# Ciagnik Ursus C-330

## Wskaźnik podwójny

## Ciągnik Ursus C-4011 i C-355

Rys. 2. Wskaźnik podwójny 0050/02-476/3: 1 — lampka kontrolna ciśnienia oleju (koloru czerwonego); 2 — lampka kontrolna kierunkowskazów (koloru zielonego); 3 — lampka kontrolna ładowania akumulatorów (koloru czerwonego); 4 — lampka kontrolna świateł drogowych (koloru niebieskiego)

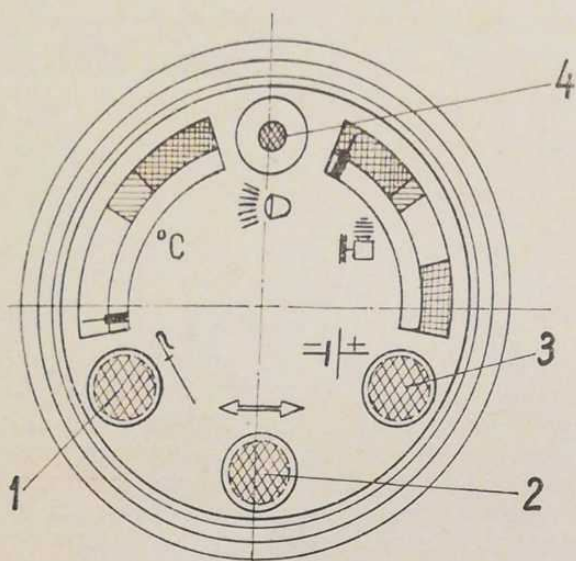
We wskaźniku potrójnym 0050/02-476/2 ciągnika Ursus C-330 zastąpiono wskaźnik ciśnienia oleju lampką kontrolną i czujnikiem elektrycznym 0050/76-646/0. Tak zmieniony wskaźnik otrzymał oznaczenie 0050/02-476/3 i nazwę wskaźnika podwójnego.

Czujnik elektryczny 0050/76-646/0 jest wkreślony w nowy łącznik 0050/00-158/2 filtru odśrodkowego i połączony przewodem elektrycznym o przekroju 1 mm<sup>2</sup> z lampką kontrolną na wskaźniku podwojnym. Zmiana ta weszła do produkcji od numeru ciągnika 152000 i ma na

mogą być montowane nowe wskaźniki powójny 0050/02-476/3 z czujnikami 0050/76-646/0 do ciągników Ursus C-330 z silnikami o numerach większych od 118000. W tym wypadku należy stary łącznik 0050/00-158/1 w filtrze odśrodkowym zastąpić nowym łącznikiem 0050/00-158/2 i elektryczne końcówki oczkowe M3 przewodów zmienić na nasadki konektorowe 1 BN/65/3687-02 oraz wprowadzić dodatkowo przewód elektryczny (o przekroju 1 mm<sup>2</sup>) kontrolka — czujnik ciśnienia oleju. Schemat połączeń elektrycznych przedstawiono na rysunku 1.

Lampka kontrolna ciśnienia oleju ma kolor czerwony (rys. 2). Po włączeniu kluczyka do stacyjki, lampka kontrolna ciśnienia oleju powinna świecić, a po uruchomieniu silnika powinna zgasnąć.

Rys. 1. Pokrywka 0050/61-903/0 (przed zmianą)

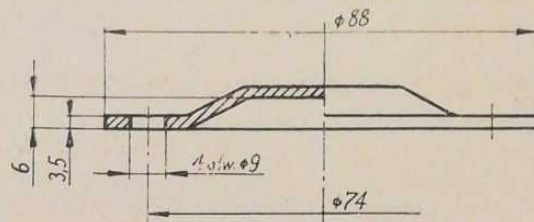
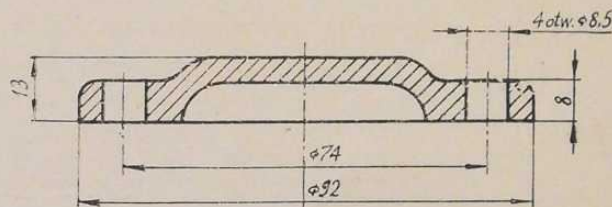
W ciągnikach Ursus C-355 od nr fabrycznego 119 600 wprowadzono zmianę uszczelnienia wałka przekaźnika mocy w skrzyni biegów. Zamiast blaszanej pokrywki 0050/61-903/0 (rys. 1), wprowadzono pokrywę odlewaną z żeliwa (rys. 2). Gumowa uszczelka pokrywki 0050/61-904/0 została zastąpiona uszczelką z materiału Gambit W. Średnica zewnętrzna uszczelki została zmieniona z 88 mm na 92 mm. Numery katalogowe uszczelki i pokrywki nie zmieniły się.

W związku ze zwiększeniem grubości pokrywki 0050/61-903/0, zmieniono 4 śruby mocujące ją do pokrywki przedniej skrzyni biegów. Zamiast śrub M8x16-5D fosf. PN-58/M-82117 (nr katalogowy 0054/21-062/2) są montowane śruby M8x22-5D fosf. PN-58/M-82117 (nr katalogowy 0054/21-061/4).

Na części zamienne będą produkowane tylko uszczelki i pokrywki pozmianowe.

Rys. 1. Łożysko kulowe 0050/52-014/0 z otworem M8

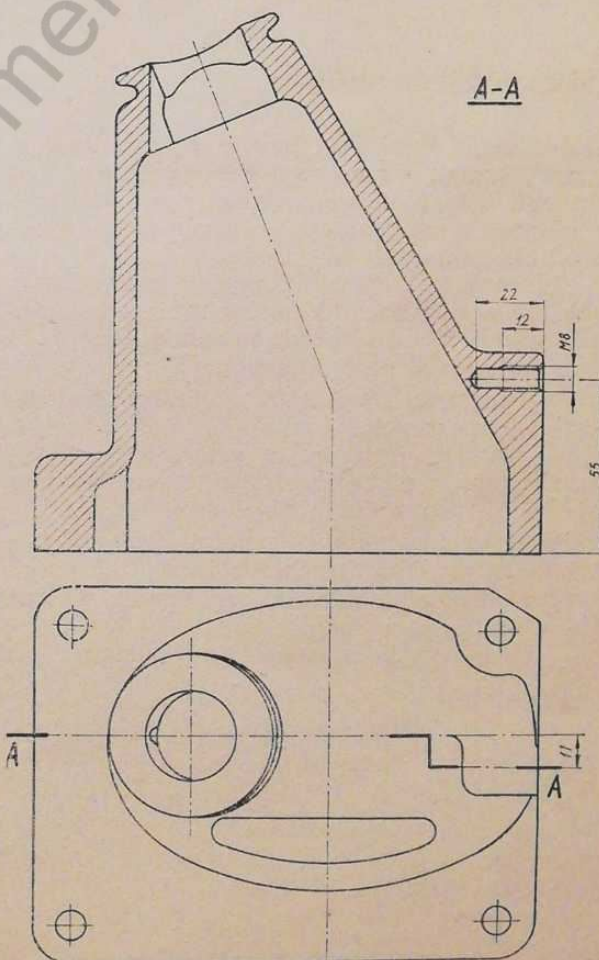
Łożysko kulowe 0050/52-014/0, w którym jest osadzona dźwignia zmiany biegów, jest wykonywane na części zamienne w dwóch wersjach: z otworem M8 (rys. 1) i bez otworu M8.

Wersja łożyska z otworem M8 przeznaczona jest do ciągników Ursus C-4011, a bez otworu — do ciągników Ursus C-355.

Otwór M8 jest przeznaczony do osadzenia na osi kółka, na którym prowadzona jest linka sterowania dawki paliwa. W korpusie łożyska w ciągnikach Ursus C-355 otworu tego nie ma, ponieważ sterowanie pompy wtryskowej odbywa się za pomocą cięgieł sztywnych.

Rys. 1. Wałek atakujący z kołem talerzowym 0080.153.069 — 1 wałek atakujący 0080.153.003; 2 — koło talerzowe 0080.153.016

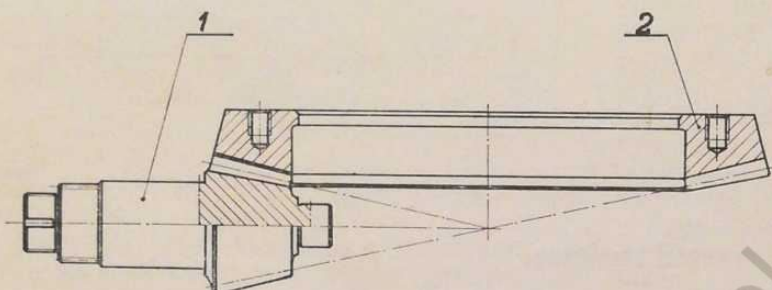
W zespole tylnego mostu 0080.153.000 wprowadzono podzespół na części zamienne o numerze katalogowym 0080.153.069. Składa się on z dwóch następujących części: wałka atakującego 0080.153.003 oraz koła talerzowego 0080.153.016.

zamawianie na części zamienne wałka atakującego i koła talerzowego jako pary. Do napraw ciągników należy stosować łącznie obie części występujące pod wspólnym numerem 0080.153.069, natomiast pojedyncze części, wchodzące w skład wymienionego podzespołu, nie będą sprzedawane oddzielnie.
